Ponton Tourist-Info Schengen

Avis sur l'état de l'ouvrage et sa transportabilité

Rapport d'avis technique – mise à jour du 15 avril 2024

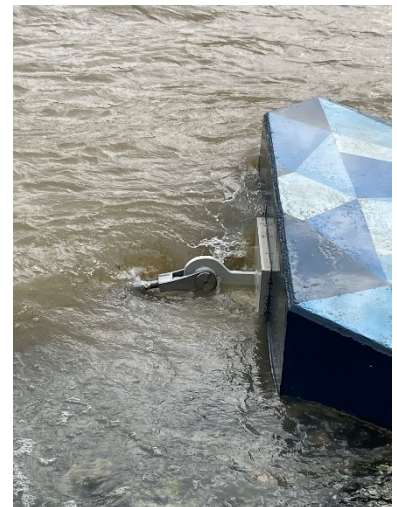
Certaines tôles larmées du pont
présentent également des traces de
corrosion...

...surtout autour des trappes de visite

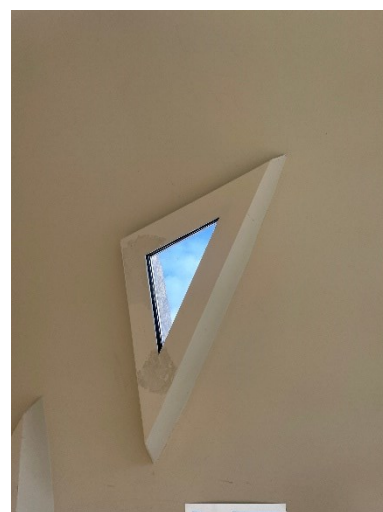
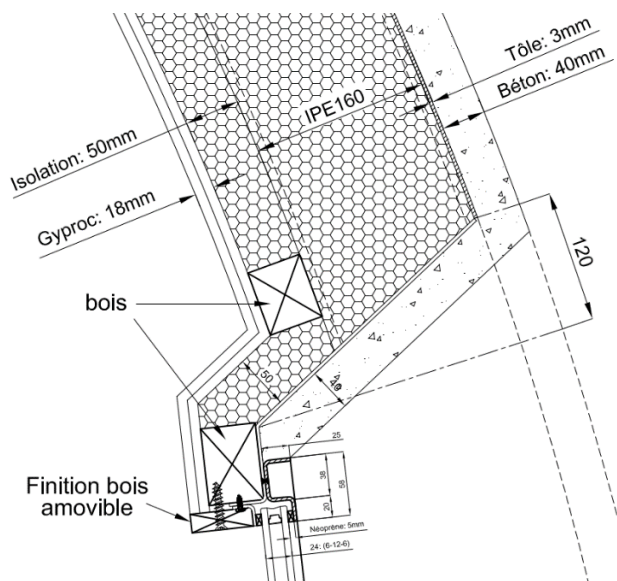
Sauf au droit des points de fixation au
ponton où la corrosion est visible

Il est également à noter que les pivots reliant les passerelles au ponton ont déjà été remplacés car des fissures y sont apparues sur les soudures. Les efforts de maintien du ponton s'y concentrent en effet. Toute la charge, tant dans le sens transversal que longitudinal transite via ces goupilles qui doivent cependant permettre la rotation libre entre passerelles et ponton. Il y a quelques années, des câbles de maintien ont également été ajoutés afin de prévenir une éventuelle rupture de la liaison, via les passerelles, à la berge. Par fort courant, les efforts sur la structure sont en effet très importants.
